WERKPLAATS- BULLETIN

BETR.	HANDREM	PRODUK	P
	142, 144	GROEP	55
DATUM	Maj 1968	NO.	3

Nieuw type ankerbout, 142, 144.

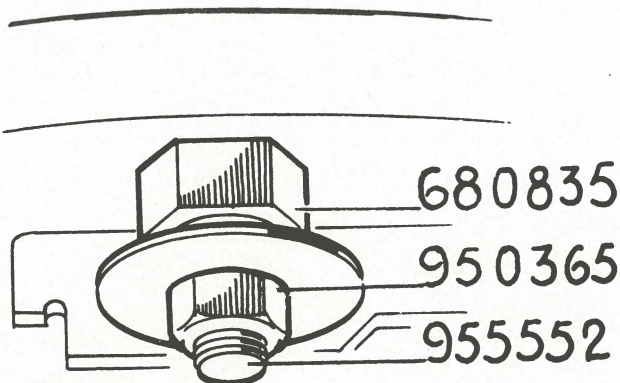
Er is een nieuwe bevestiging voor onderhavige ankerbout in gebruik genomen. De wijziging bestaat uit een doorgaand gat met schroefdraad in de ankerbout, en een sluitring, die door middel van een zelfborgende moer op zijn plaats wordt gehouden, in plaats van de tot voorheen gebruikte borgveer; zie onderstaande afbeelding.

De wijziging is als volgt in onze productie ingevoerd :

142	vanaf chassisnummer	12247
144	vanaf chassisnummer	51763

De volgende onderdelen zijn nodig voor de ombouw van het oude type ankerbout naar het nieuwe type :
